Bomen Effect Analyse Brinken in de Zoom Harderwijk

Opdrachtgever:

24 oktober 2021

Definitief

Foto 1: benodigde snoei (rode lijn)

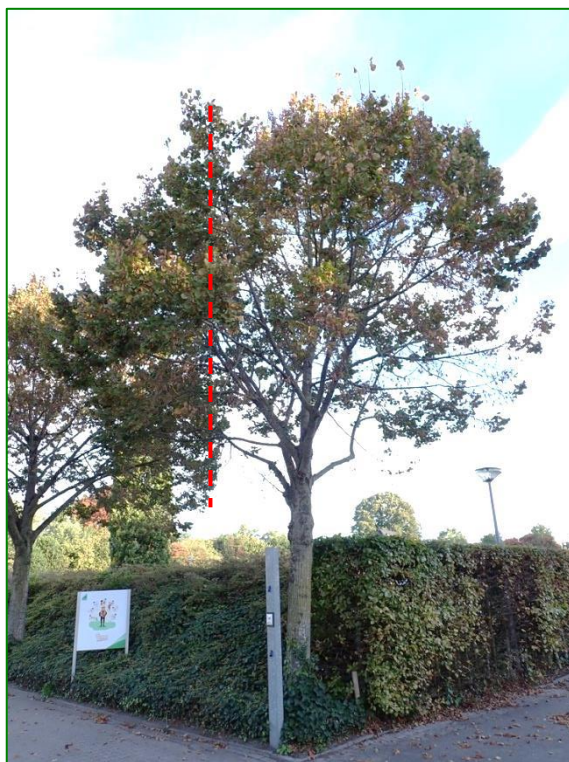
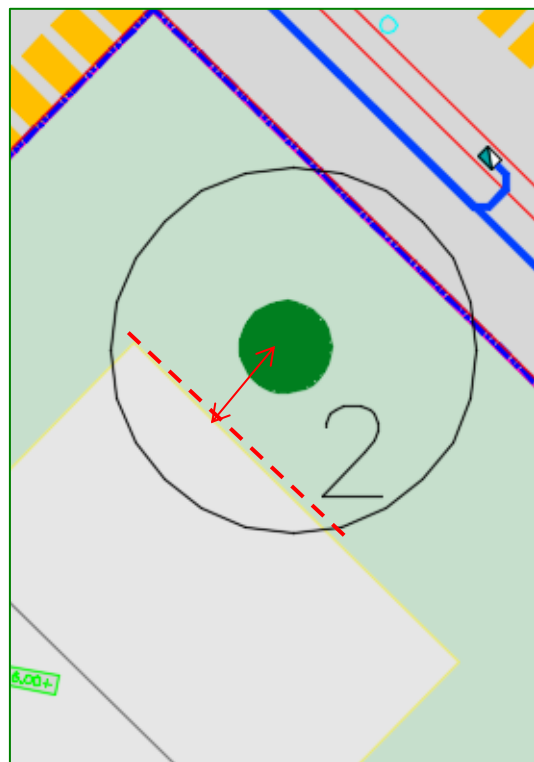
De linde beschikt over een matige conditie en heeft daarom een resterende levensverwachting van 10 tot 15 jaar bij gelijk blijvende omstandigheden. De gevel van de woning is op 2 meter van de stamvoet gepland. Om dit te realiseren moet er 2 meter aan de zuidwestzijde van de kroon ingenomen worden. Hiermee verliest de linde 20% tot 25% van het kroonvolume. De resterende levensverwachting wordt daardoor minder dan 10 jaar.

Vanwege de vermindering van de beeldkwaliteit en een reëel lage toekomstverwachting na realisatie van het plan, wordt geconcludeerd dat deze boom technisch wel inpasbaar is, maar geen meerwaarde oplevert voor de toekomst. Geadviseerd wordt boom 2 te vellen.

Figuur 2: de gevellijn bevindt zich op 2 meter uit het hart van de stamvoet

Foto 2: de linde met nummer 5 en de te snoeien tak

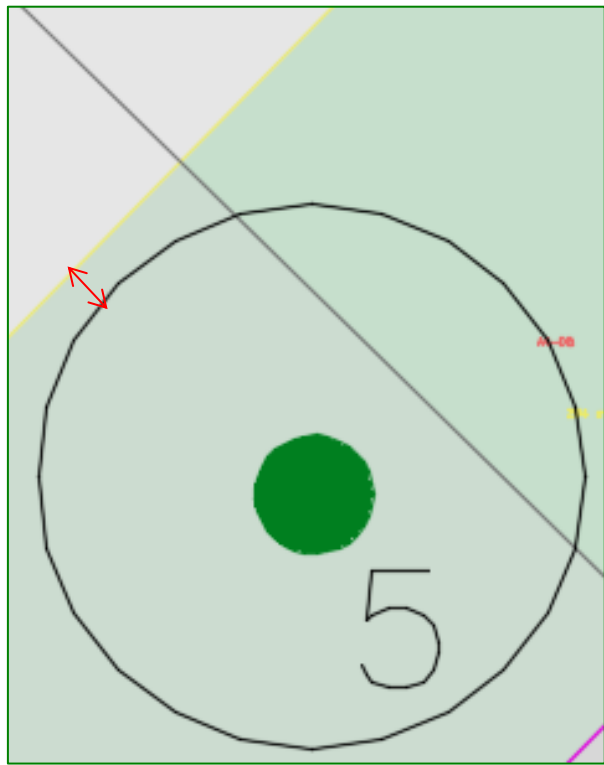
De linde heeft een eivormige kroon. Een halve meter van de kroonrand is een gevel gepland. De kroon heeft op dit moment een diameter van 9 meter. Het is een boom van de 1^e grootte die 20 tot 25 meter hoog en 15 meter breed kan worden. Omdat de linde aan de zuidoostzijde staat, geeft deze 's ochtends en 's middags schaduw.

Geconcludeerd wordt, dat deze linde in principe inpasbaar is. Sommige mensen houden niet van grote bomen in de tuin en de schaduw en het bladafval en de bloesem- en vruchtval die een boom geeft. De voorwaarde voor duurzaam behoud is dat de toekomstige eigenaar de boom wil behouden.

Figuur 3: de nieuwe gevellijn heeft een afstand van een halve meter tot de buitenrand van de kroon

Geadviseerd wordt de onderste gesteltak te verwijderen met als doel de kroon op te hogen.

Figuur 4: afstand van de buitenzijde kroon tot de nieuwe stam is 3,5 meter; afstand van de stam tot de parkeerplaats is 2 meter

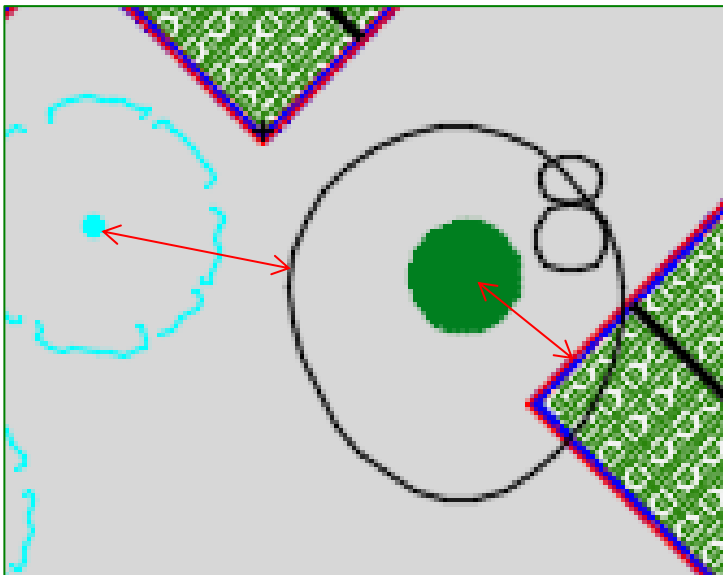
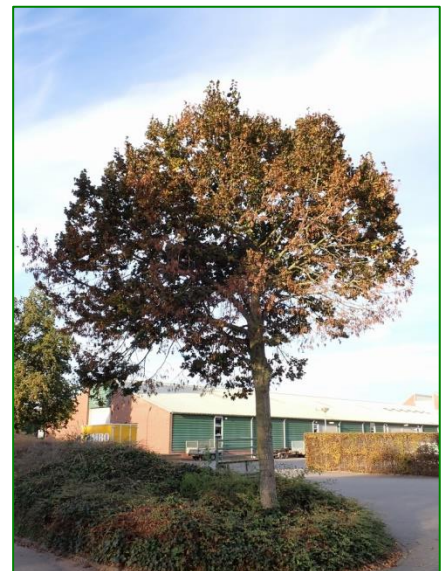
De onderzochte linde verkeert in een nog redelijke conditie en heeft een resterende levensverwachting van 10 tot 15 jaar. Op dit moment staat de boom aan drie kanten in de verharding.

In het bouwplan wordt een grasbeton verharding aan de zuidoostzijde aangelegd, op 2 meter van de stamvoet. Het is mogelijk de linde in te passen.

- ✓ Maak gebruik van het huidige cunet voor de aanleg van de parkeerplaats;
- ✓ Vervang het huidige cunet door straatzand te vervangen door bomengrond tot een diepte van 30 centimeter. Doe dit met behulp van de zuigtechniek. Daarbij wordt de grond weg gezogen en worden de wortels zoveel mogelijk gespaard.
- ✓ De linde beconcureert een jongere boom die te dichtbij staat. Aangeraden wordt de jonge boom op meer afstand van de linde te plaatsen, zodat deze een grotere kans heeft om aan te slaan.

Figuur 5: onder de kroonprojecties blijft de situatie gelijk

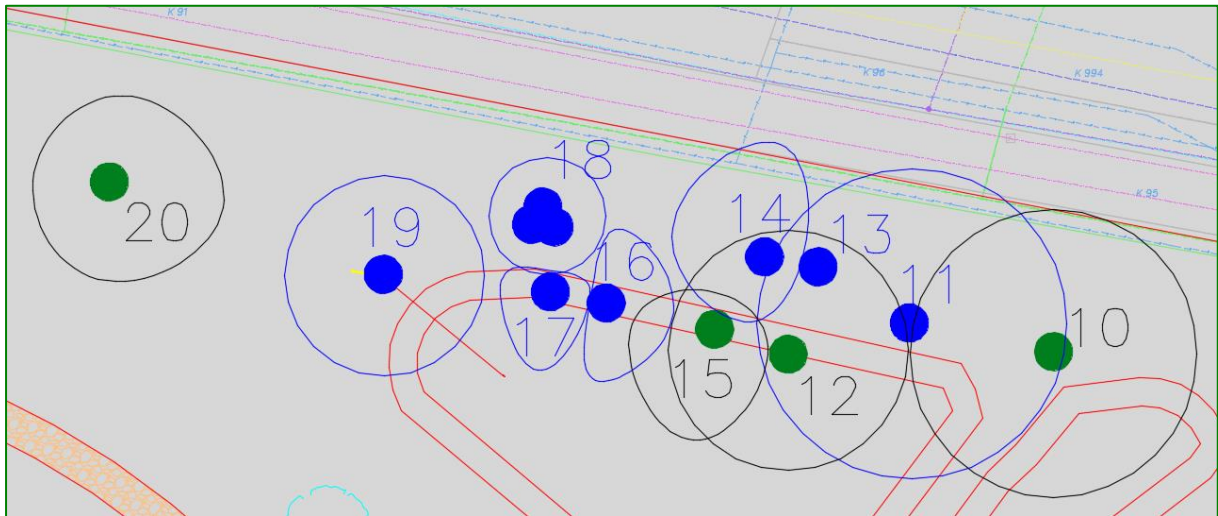
Binnen de groeiplaatsen van de in te passen bomen met de nummers 10 t/m 20 vinden geen veranderingen plaats. Deze kunnen gehandhaafd worden.

- ✓ Geadviseerd wordt de bomen tijdens de uitvoering van de bouwwerkzaamheden, te beschermen op de wijze zoals in hoofdstuk 5 wordt uiteengezet.
- ✓ De knotwilg met nummer 12 heeft een snoeiachterstand waardoor de takken forse diameters hebben en de kans op takbreuk groot is. Geadviseerd wordt deze wilg te opnieuw te knotten.

Figuur 6: voor de duurzaamheid van de bomen is het aan te bevelen het pad zo ver mogelijk van de stam, aan te leggen

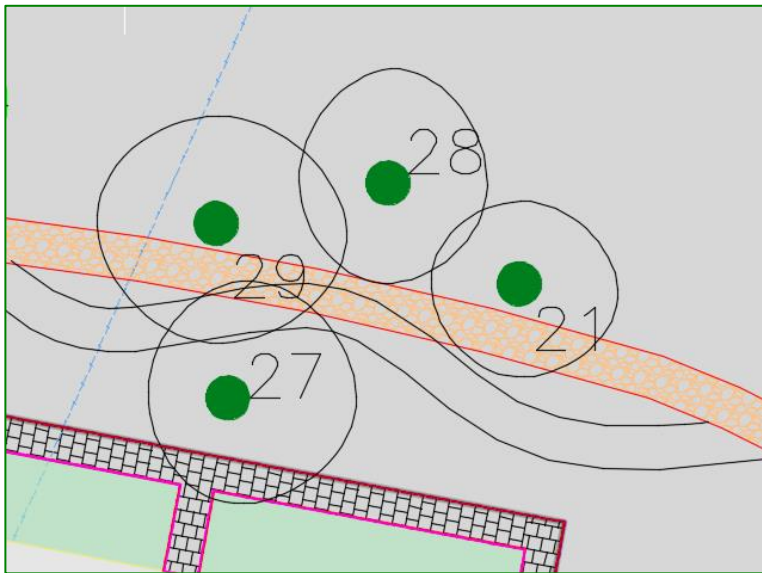
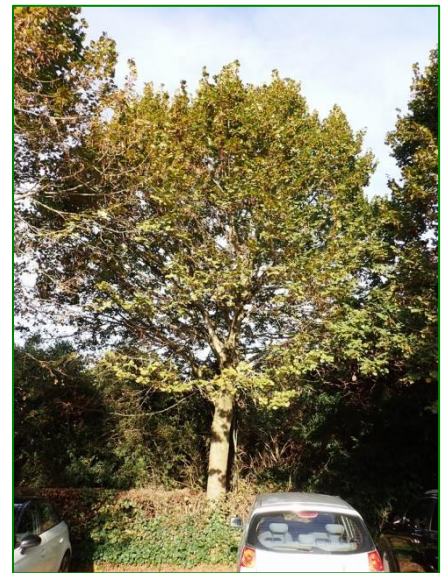
De vier zomerlindes staan in een beplantingsvak in de halfverharding van een parkeerplaats. Alle vier de bomen beschikken over een redelijke tot goede conditie en hebben een resterende levensverwachting hoger dan 15 jaar. Onder de kroonprojecties wordt een wandelpad aangelegd met een stortsteen. Bij een zorgvuldige uitvoering daarvan, kunnen de bomen duurzaam gehandhaafd worden.

1. Geadviseerd wordt het wandelpad op een zo groot mogelijke afstand aan te leggen van de stamvoeten, indien mogelijk buiten de kroonprojectie.
2. Graaf zo min mogelijk onder de kroonprojectie. Hergebruik het aanwezige cunet om het wandelpad op aan te leggen. Dit voorkomt wortelschade.

3. Houdt de maaiveld hoogte gelijk aan het huidige niveau. Hoog niet op en graaf niet af.
4. Aan de noordzijde van linde 29 ligt op 2 tot 5 meter van de stamvoet een 1,5 meter hoge aarden wal. Als deze verwijderd moet worden, is zorgvuldig werken nodig om wortelschade en bodemverdichting te voorkomen. Verwijder de grondwal voorzichtig vanaf een standplaats buiten de kroonprojectie. Hiervoor zijn twee mogelijkheden. De grondzuigtechniek heeft de voorkeur. Daarmee blijven wortels onbeschadigd. Een andere manier is met behulp van een mini-graver, en een boomverzorger die voorsteekt. Wortels met diameters tot 10 centimeter kunnen recht worden afgezaagd. Maak het zaagvlak zo klein mogelijk. Dit voorkomt dat wonden invalspoorten worden voor houtrottende schimmels.

Figuur 7: voorkom graafschade aan kroon en beworteling door de wadi buiten de kroonprojectie aan te leggen

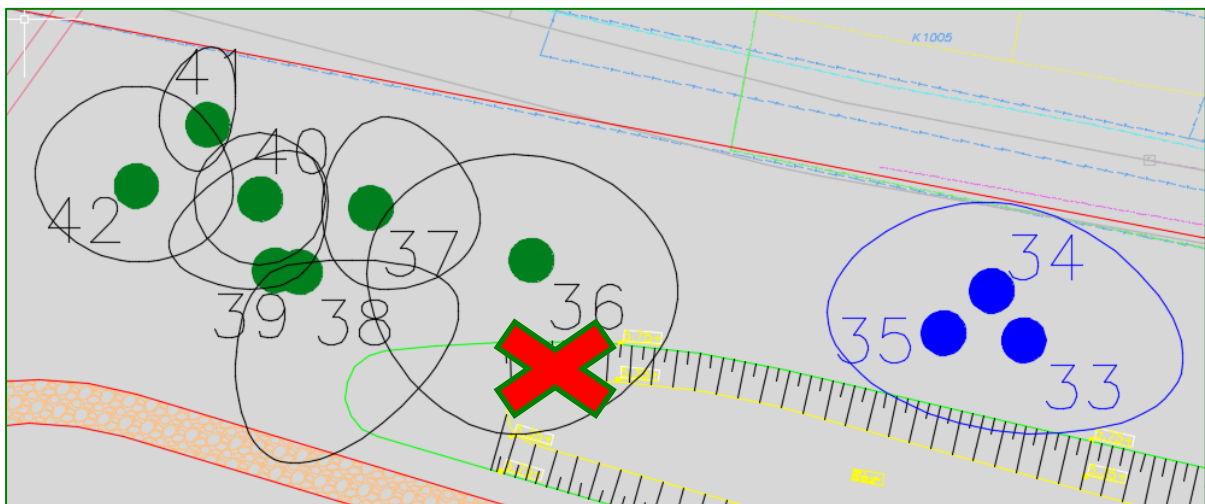
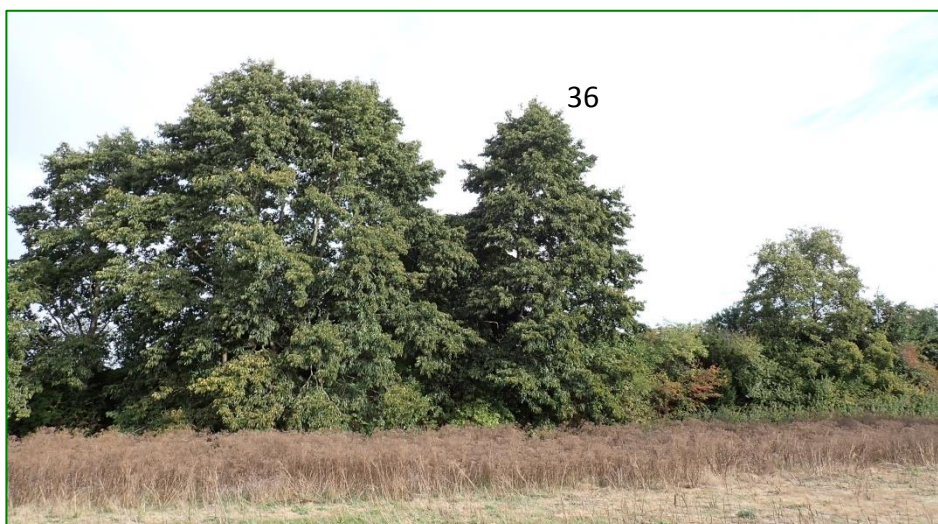
In de houtwal bevinden zich twee boomgroepen. Deze verkeren in goede conditie. De resterende levensverwachting is hoger dan 15 jaar. Binnen de groeiplaats van de markante grootbladige els met nummer 36 is een wadi ingetekend op 3,5 meter van de stamvoet. De boom heeft een lage kroon. Het aanleggen van een wadi is niet mogelijk zonder het aanbrengen van onherstelbare schade aan de kroon en beworteling. Binnen de kroonprojecties van de boomgroepen vindt verder geen verandering plaats.

1. Realiseer een afstand van tenminste 8 meter tussen de stam van de els met nummer 36 en de insteek van de wadi.
2. Er vindt versterkingsgroei plaats op de plakokselsverbinding van de els met nummer 36. Om de veiligheid te waarborgen wordt geadviseerd een stormanker aan te brengen.
3. Zet de boomgroepen af met bouwhekken op 1,5 meter buiten de kroonprojecties, als beschermd boomgebieden.
4. De bomen zijn laag vertakt. Dit is een behoudenswaardige kwaliteit. Snoei deze daarom niet. Dit voorkomt schades aan de kroon en draagt bij aan duurzaam boombehoud.

Figuur 8: toekomstige kroonprojectie (gestippeld)

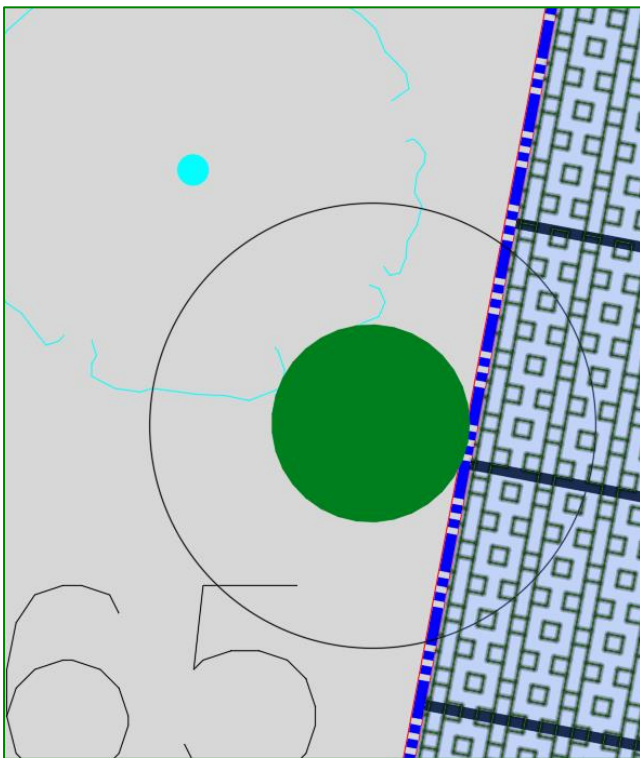
De smalbladige es heeft een goede conditie. De resterende levensverwachting is hoger dan 15 jaar. Binnen de huidige kroonprojectie vinden geen veranderingen plaats. De es kan duurzaam ingepast worden in het nieuwbouwplan.

Houdt er rekening mee dat de es jong is. Het is een boom van de 1^e grootte. In de toekomst kan de kroon 18 tot 22 meter breed worden. In onderstaande figuur 8 is een toekomstige kroongroote van 18 meter ingetekend. De es gaat concurreren met de jonge bomen die eromheen staan. Als de bomen echter dezelfde groeikracht hebben, kan een boomgroep ontstaan met een gesloten kronendak. Overweeg de boom aan de noordzijde, op enkele meters verder van de smalbladige es te plaatsen.

Figuur 8: de stam staat op 1 meter van de nieuwe parkeerplaats

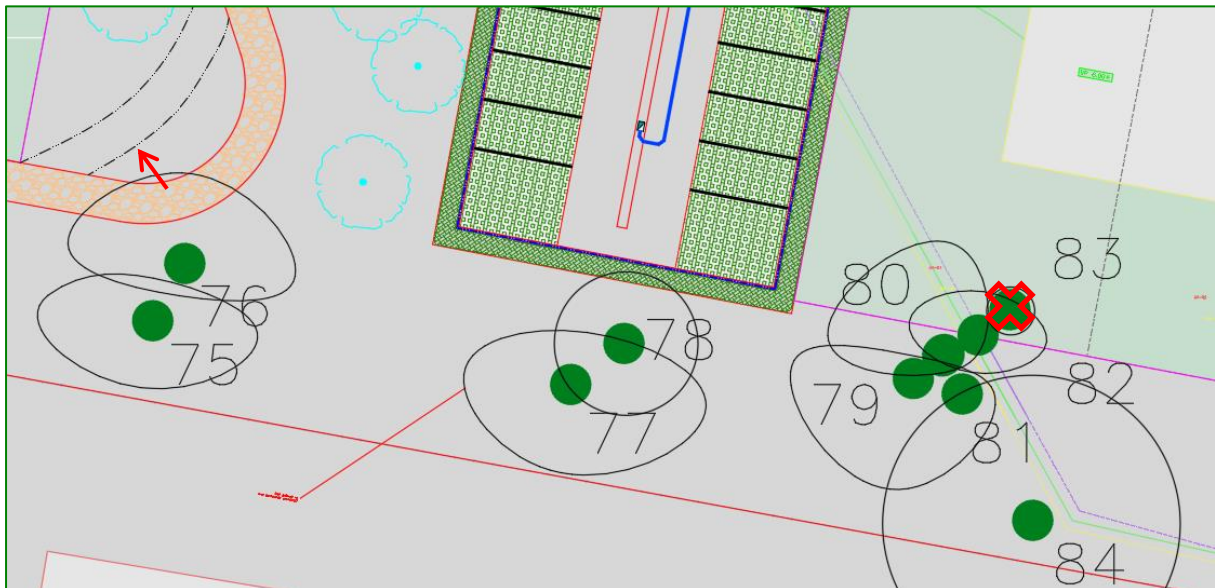
De winterlinde staat op dit moment in een heg met aan twee zijden verharding van parkeerplaats en trottoir. De boom is in het plan getekend op 1 meter afstand van de parkeerplaats. Als er zorgvuldig gewerkt wordt, is een duurzame inpassing mogelijk. Het is overigens ook mogelijk deze boom te verplanten (lees paragraaf 3.4).

Er staat binnen 1 meter afstand van de kroonrand een nieuw aan te planten boom ingetekend.

1. gebruik het aanwezige cunet voor de aanleg van de grasbeton betegelde parkeerplaats. Dit voorkomt graafschade aan de beworteling.
2. Behoudt dezelfde maaiveldhoogte; Hoog de groeiplaats niet op en graaf niet af.
3. De winterlinde ontwikkelt een kroondiameter tot 12 meter breed. Dit levert concurrentie op met de jonge boom, waardoor de jonge boom problemen krijgt met aanslaan. Geadviseerd wordt een keuze te maken voor het verplaatsen van de jonge boom.

Figuur 9: verleg het wandelpad tot buiten de kroon van beuk 76 en kap de dode boom met nummer 83

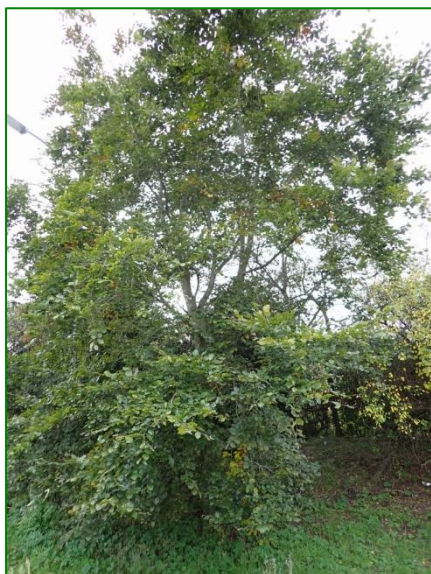
De beuk met nummer 76 heeft een laag vertakte kroon. Het geplande wandelpad van stortsteen bevindt zich op 2 meter van de stam. De uitvoering daarvan veroorzaakt onherstelbare schade aan kroon en beworteling.

Onder de kroonprojecties van de bomen met de nummers 77 t/m 84 vindt geen verandering van de inrichting plaats. Er is voldoende boven- en ondergrondse ruimte aanwezig voor een duurzame toekomst.

1. Verleg het pad naar tenminste 1,5 meter buiten de kroon van boom 76. Dit komt neer op meer dan 6 meter van de stam. Zodoende wordt kroon- en wortelschade voorkomen.
2. De zuileik met nummer 83 is dood. Geadviseerd wordt deze boom te vellen.

Figuur 10: toekomstige kroonprojectie (gestippeld)

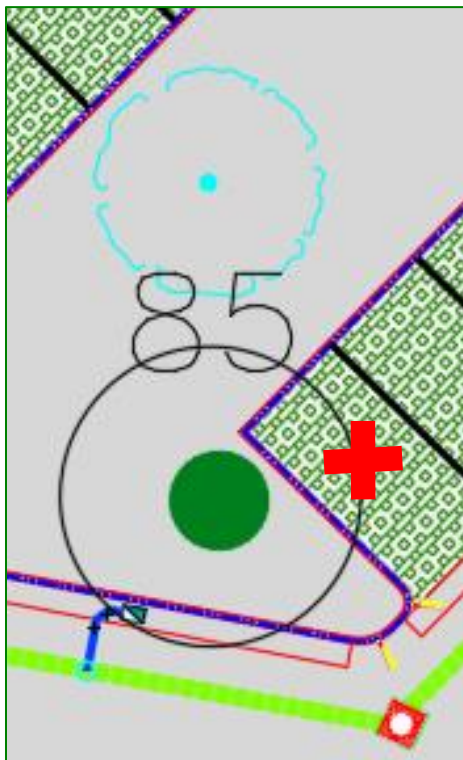
De zuileik verkeert in goede conditie. De resterende levensverwachting is hoger dan 15 jaar. De boom wordt aan de onderzijde geschoren en wordt als het ware als haag beheerd. Binnen de huidige kroonprojectie wordt een parkeerplaats en de bestrating voor een weg aangelegd. De boom kan alleen behouden worden als het mogelijk is de parkeerplaats onder de kroonprojectie te verplaatsen of te laten vervallen.

1. Laat de parkeerplaats onder de kroon vervallen om wortelschade te voorkomen.
2. Verwijder de grondwal onder de kroonprojectie van buiten af. Doe dit op dezelfde manier zoals is beschreven bij boom 29. De grondzuigtechniek heeft de voorkeur. Daarmee blijven wortels onbeschadigd. Een andere manier is met behulp van licht materieel, een mini-graver, en een boomverzorger die voorsteekt. Wortels met diameters tot 10 centimeter kunnen recht worden afgezaagd. Maak het zaagvlak zo klein mogelijk. Dit voorkomt dat wonden invalspoorten worden voor houtrottende schimmels.

3. Leg het cunet van de bestrating aan weerszijden van de boom aan onder begeleiding van een man die voorsteekt bij het graven. Maak gebruik van het aanwezige cunet. Hierdoor ontstaat zo min mogelijk wortelschade.

4. De jonge boom aan de noordzijde staat op relatief korte afstand en in de schaduw van de zuileik. Daardoor kan de jongere boom problemen ondervinden bij het aanslaan en een eenzijdige kroonvorm ontwikkelen. Aangeraden wordt de jonge boom op een gunstiger plaats te planten.

Figuur 11: bomen in plantsoen

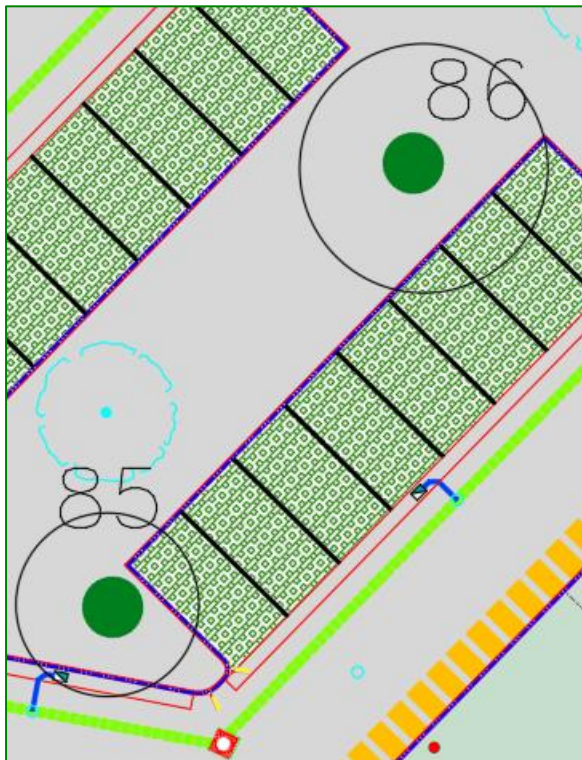
De eik met nummer 85 staat aan de voet van een 2 meter hoge grondwal. De nieuwe parkeerplaats wordt op 2 meter van de stamvoet aangelegd. Bij een zorgvuldige uitvoering daarvan, kan de eik gehandhaafd worden.

1. Handhaaf het bestaande maaiveldniveau.
2. Verwijder de grondwal onder de kroonprojectie van buiten af. Doe dit op dezelfde manier zoals is beschreven bij boom 29 en 85. De grondzuigtechniek heeft de voorkeur. Daarmee blijven wortels onbeschadigd. Een andere manier is met behulp van licht materieel, een mini-graver, en een boomverzorger die voorsteekt. Wortels met diameters tot 10 centimeter kunnen recht worden afgezaagd. Maak het zaagvlak zo klein mogelijk. Dit voorkomt dat wonden invalspoorten worden voor houtrottende schimmels.

3. De kroon is aan de onderzijde dicht vertakt. Het verwijderen van de onderste takken is niet mogelijk zonder onherstelbaar grote snoeiwonden aan te brengen aan de stam. Wel kan de onderzijde van de kroon beheerd worden als haag, zoals bij de zuileik met nummer 85 al gedaan wordt. Snoei de overhangende twijgen tot op 3 meter hoogte, zodat voldoende bovengrondse ruimte ontstaat boven de parkeerplaatsen.

Figuur 12: toekomstige kroonprojectie (gestippeld)

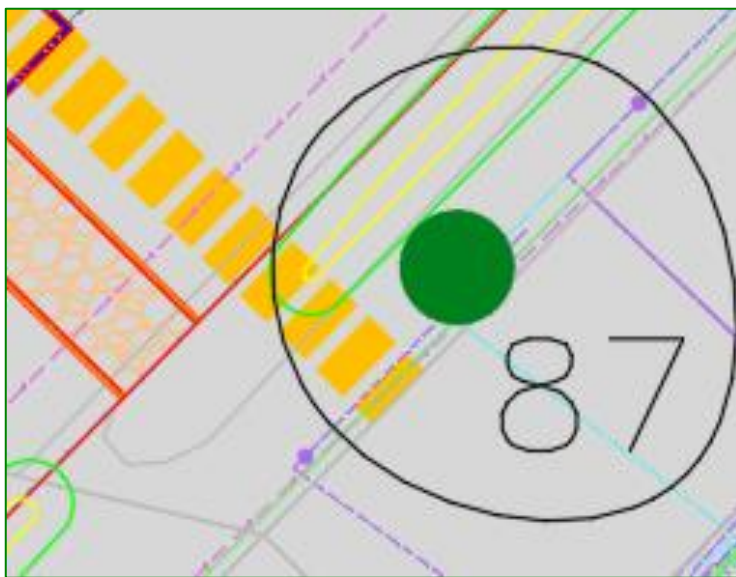
De witte paardenkastanje maakt onderdeel uit van een rij straatbomen. Op 2 meter van de stamvoet is een kabel- en leidingstrook ingetekend. Op deze afstand is een proefsleuf gegraven. Er blijkt tot minimaal 50 centimeter diepte, een intensieve fijne en middelfijne beworteling te groeien. De kastanjeboom ondervindt wortelschade bij het uitvoeren van graafwerkzaamheden op deze korte afstand van de stamvoet.

1. Voorkom wortelschade door de kabel- en leidingstrook tot buiten de kroonprojectie te verleggen óf maak gebruik van een gestuurde boortechniek zodat geen of zo min mogelijk schade aan de beworteling wordt toegebracht.
2. Breng goede boombescherming aan, zoals in hoofdstuk 5 wordt toegelicht.
